Aeroporto "Vincenzo Bellini"
di Catania Fontarossa
Masterplan 2030

Procedura VIA (VIP 5124)

*Documento di risposta alla richiesta di integrazioni MiTE prot.
0056409 del 26.05.2021*

Relazione generale

Figura 2-4 Configurazione aeroportuale: Raffronto stato di progetto originario e stato di progetto ottimizzato

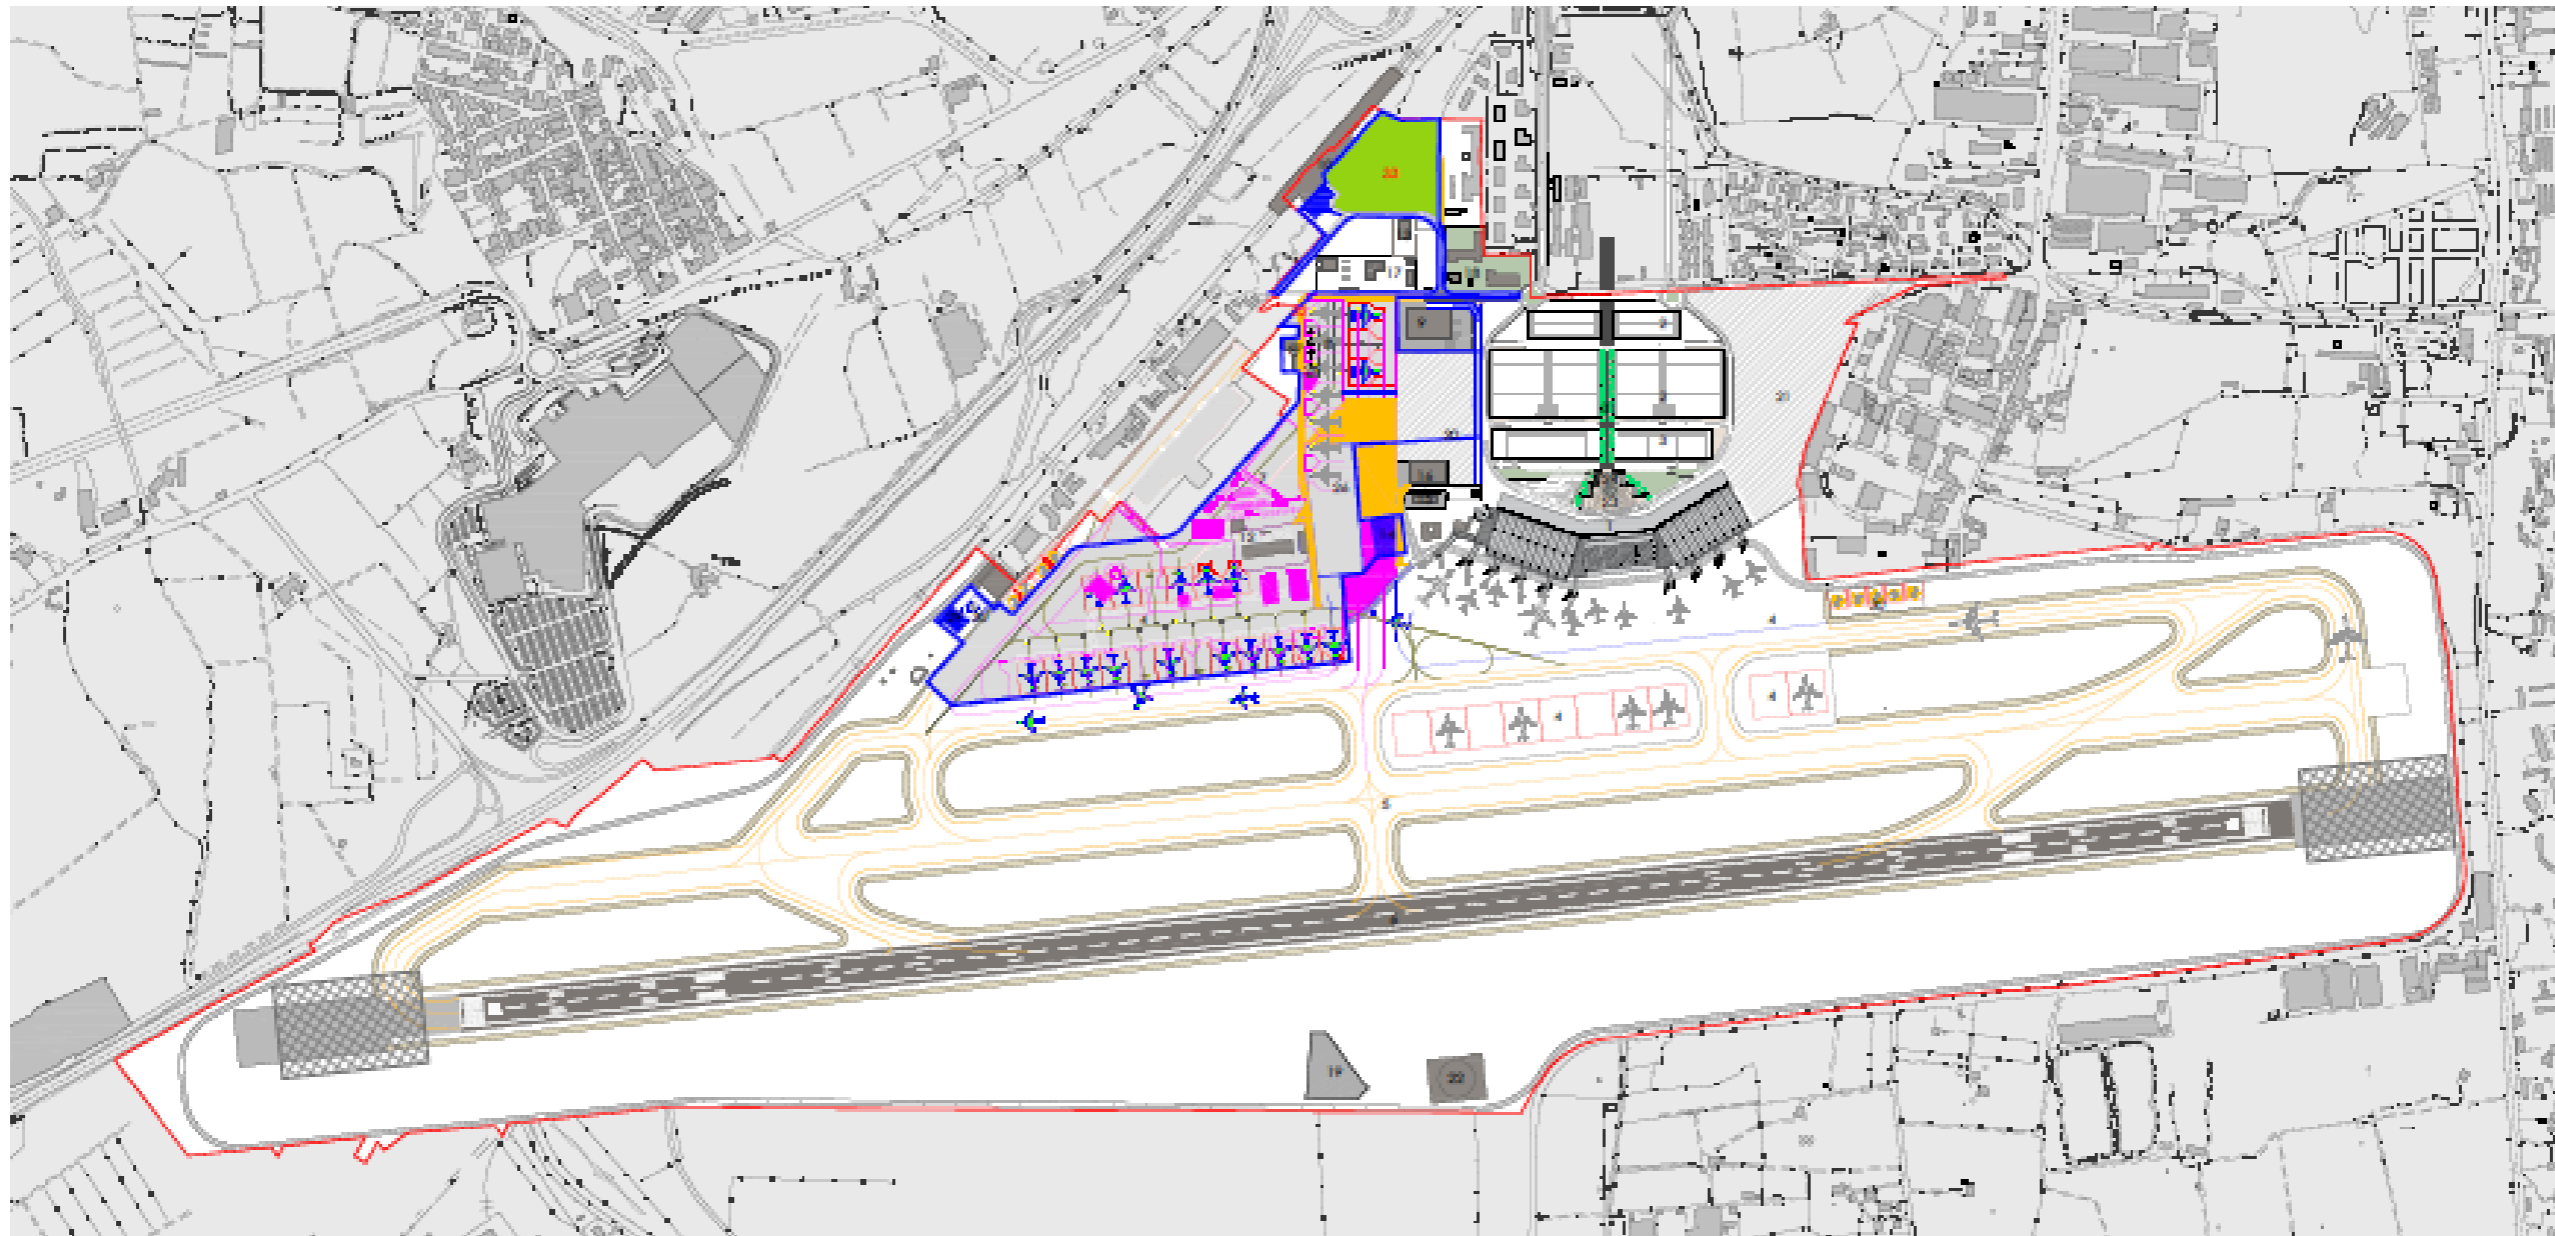
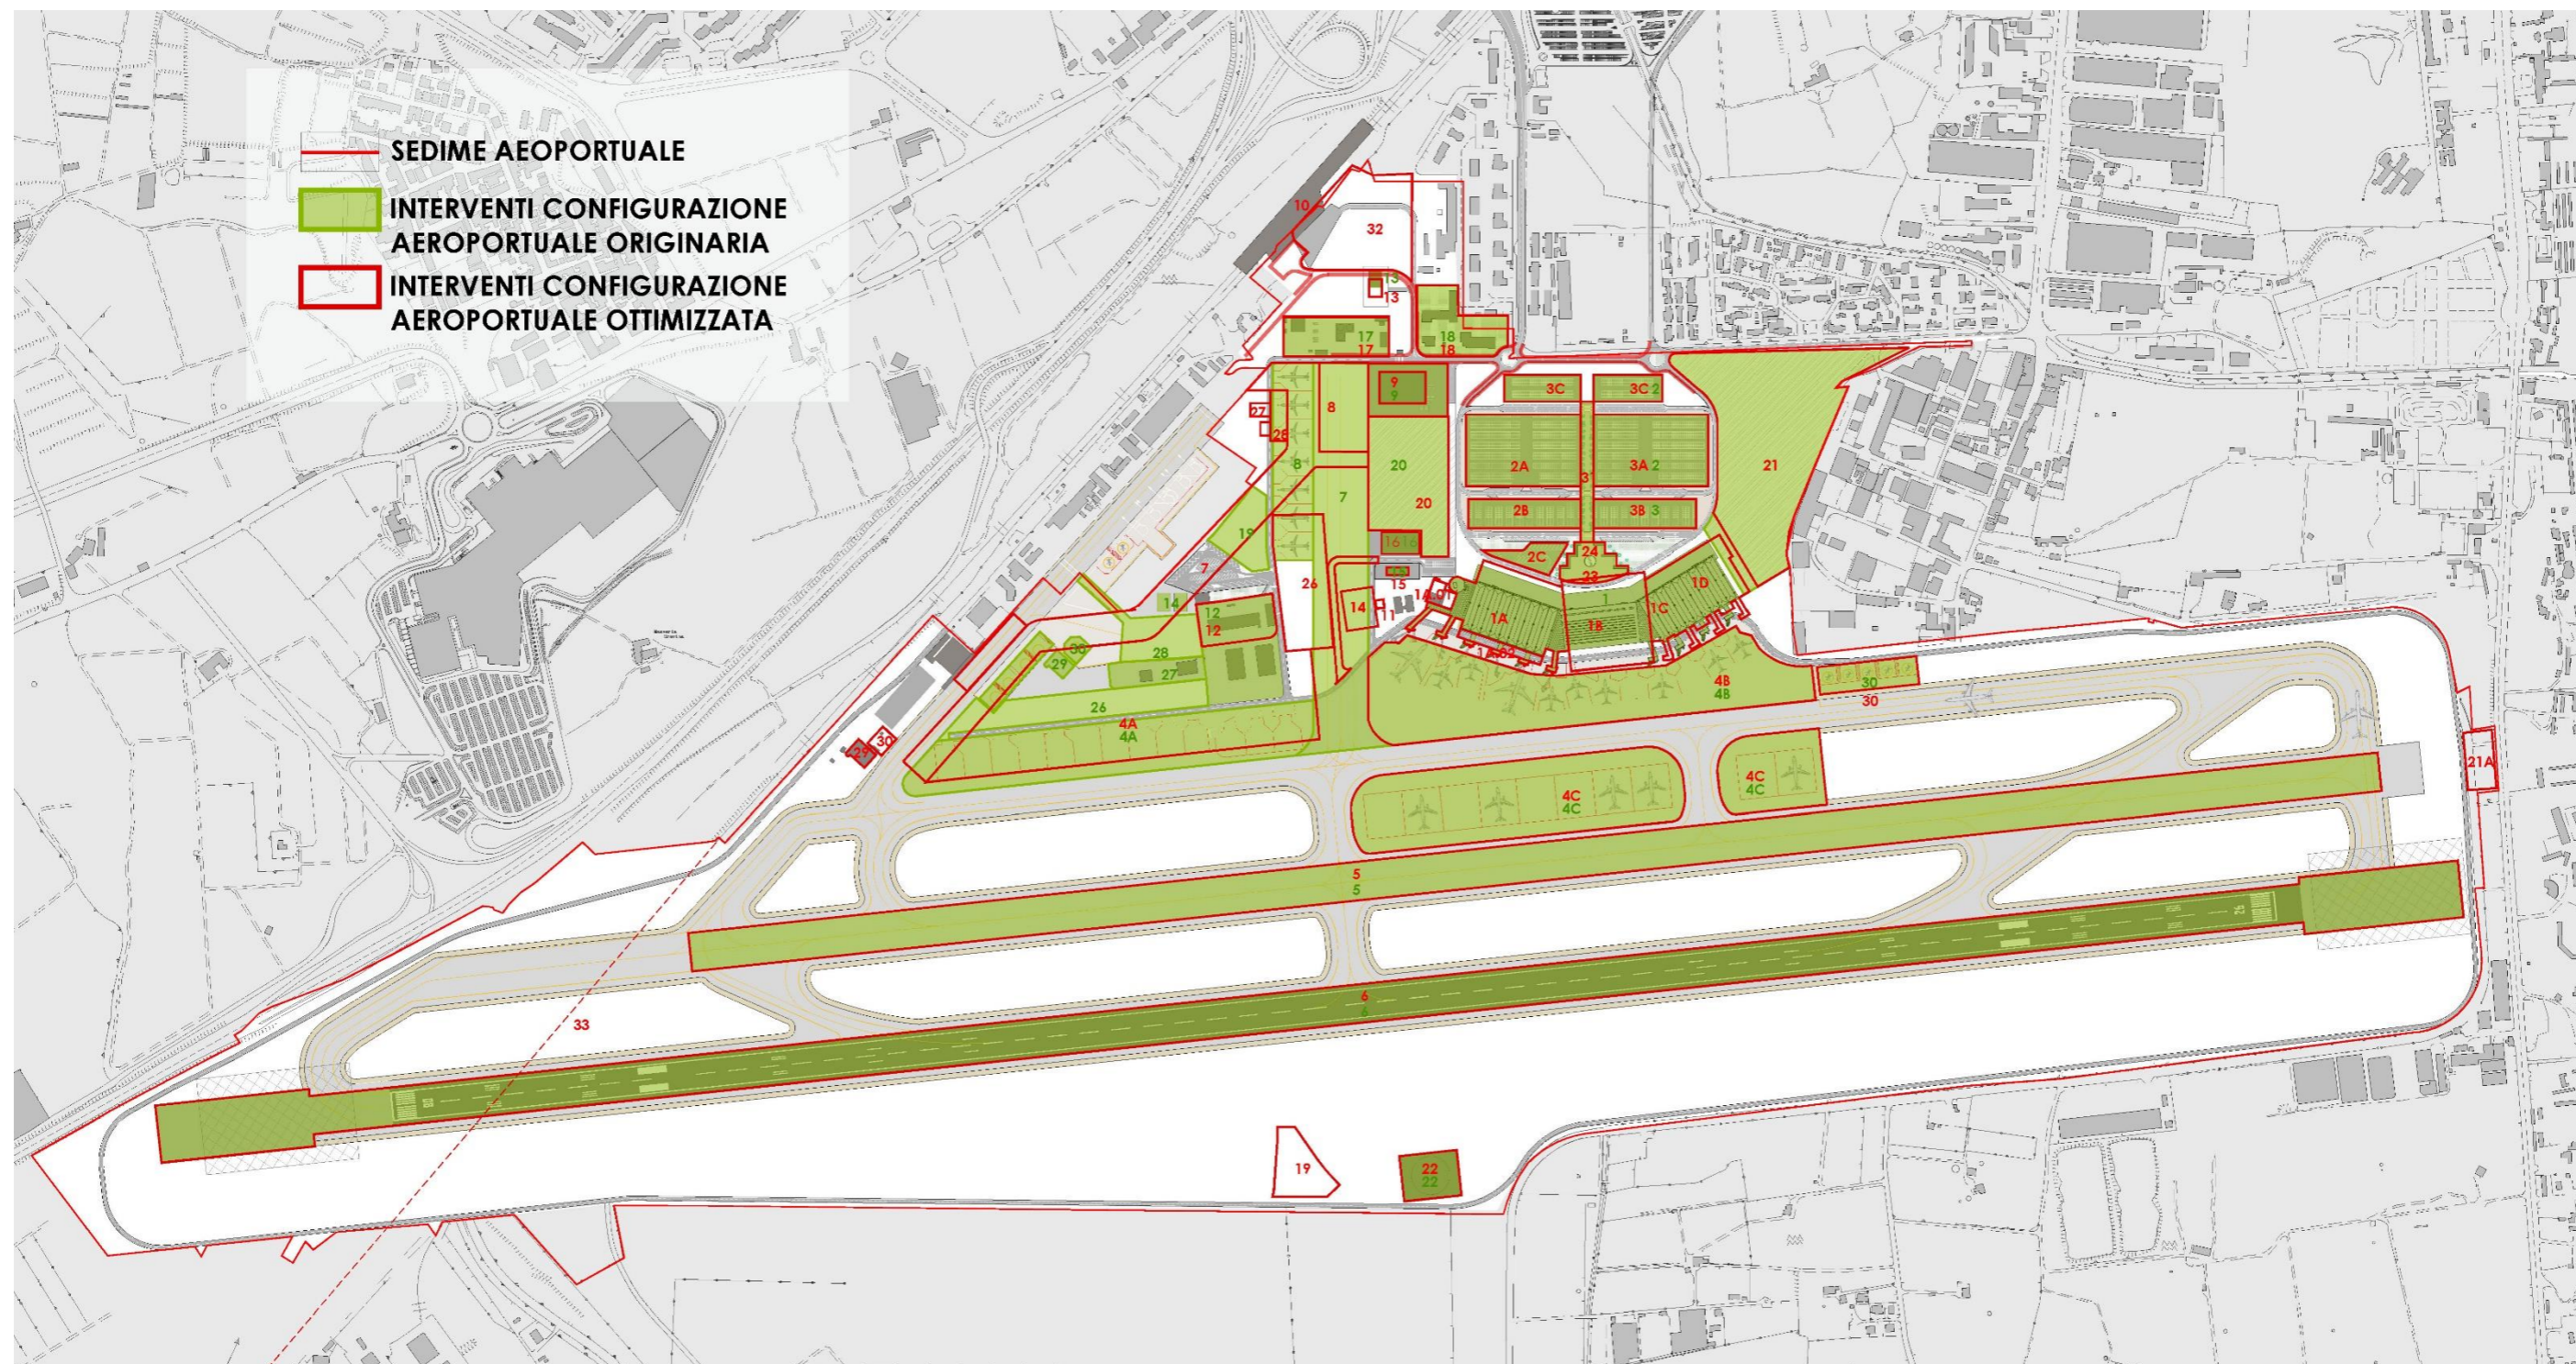
Come nel seguito argomentato, il dare risposta alle richieste di integrazioni di cui alla nota MiTE prot. 0056409 ha - in taluni casi esplicitamente, in altri implicitamente - prospettato la necessità di ripensare alcune delle scelte progettuali operate in sede di redazione del MP2030 relativamente alla definizione della configurazione aeroportuale

Ai fini di un pronto riscontro nel seguito è riportato la configurazione aeroportuale nel suo stato attuale, in quello di progetto ed in quello di progetto ottimizzato, nonché il raffronto tra dette ultime due.

Figura 6 – Riconfigurazione del Polo Cargo: Confronto stato di progetto originario e ottimizzato

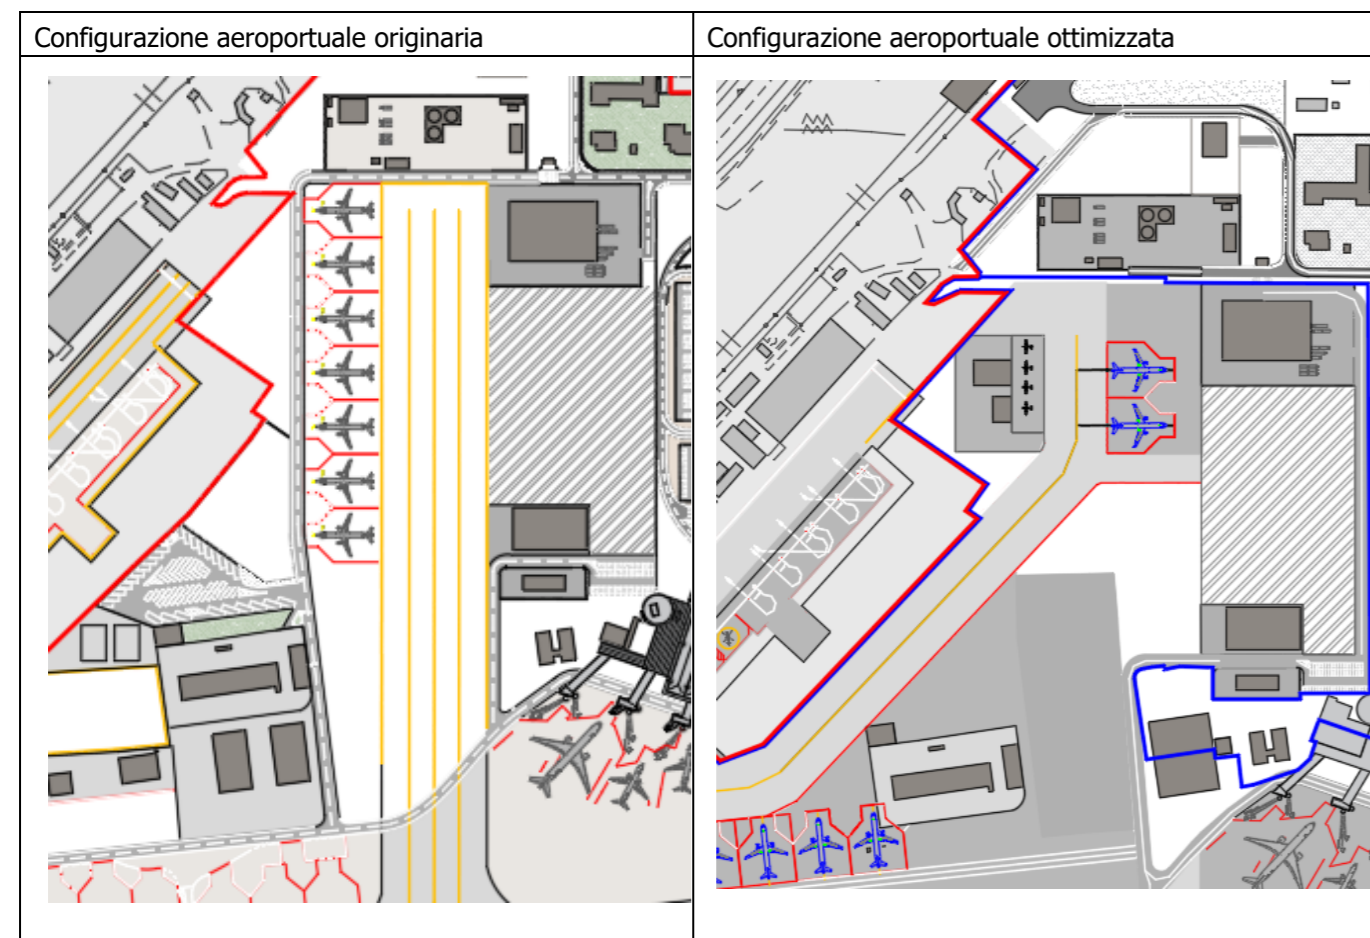
Ottimizzando il numero degli stand e la dimensione della taxiway è stato possibile ridurre la superficie pavimentata rispetto alla configurazione originaria nel masterplan.

L'immagine sottostante mostra come la ridefinizione delle aree della taxiway cargo e del relativo piazzale riduca sensibilmente l'impronta a terra dell'intervento, e quindi anche l'impermeabilizzazione dei suoli. Rispetto alla precedente configurazione infatti, la nuova taxiway riduce le aree coperte di ca. 5.400 mq, mentre la riduzione degli stand cargo consente una riduzione di suolo impermeabilizzato di ca. 8.900 mq.

Figura 18-4 Intervento 8 "Apron Cargo": Confronto tra la soluzione originaria e la soluzione ottimizzata

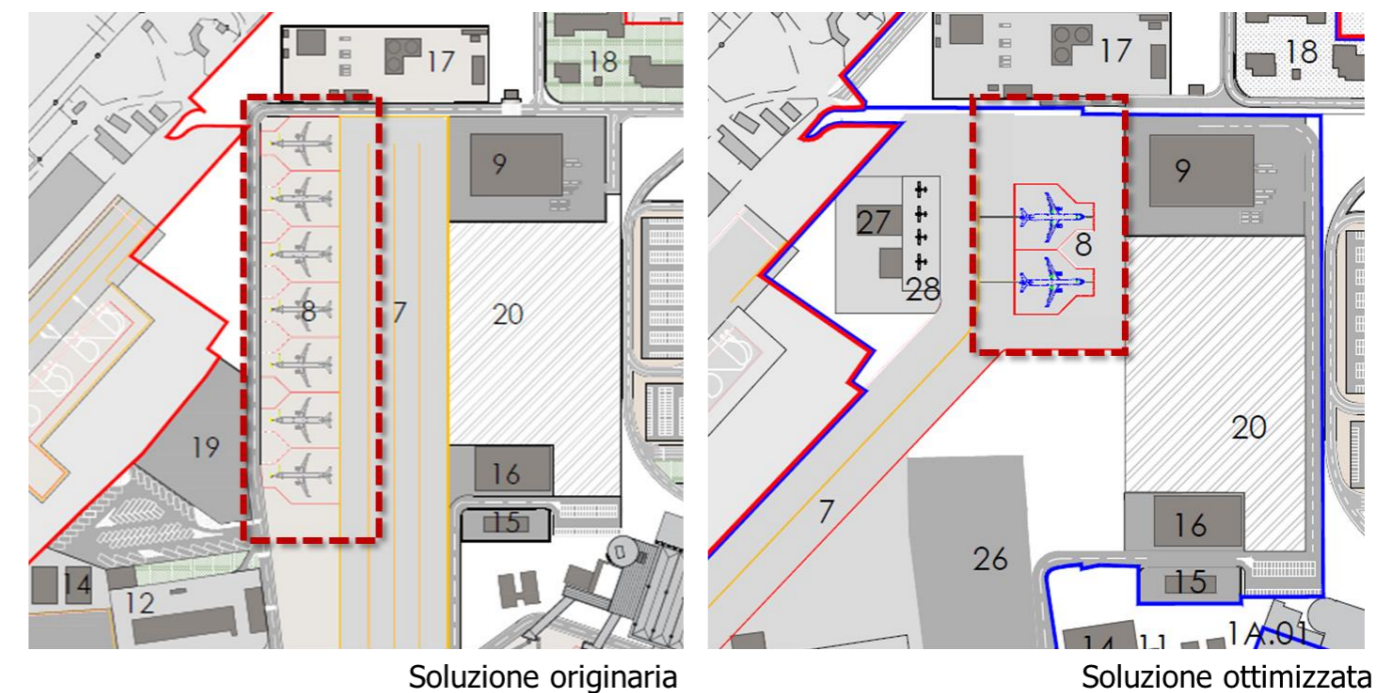
In merito al secondo tema, l'impatto legato alla sottrazione dei suoli, occorre in primo luogo precisare che, a seguito delle ottimizzazioni delle scelte progettuali operate in sede di risposta alla richiesta di integrazioni di cui alla nota MiTE prot. 0056409 del 26.05.2021, le aree di nuovo intervento sono state concentrate su porzioni del sedime aeroportuale già totalmente o in massima parte artificializzate. Tale circostanza appare evidente nel caso della riconfigurazione dell'Apron Ovest come descritto nel capitolo 3.
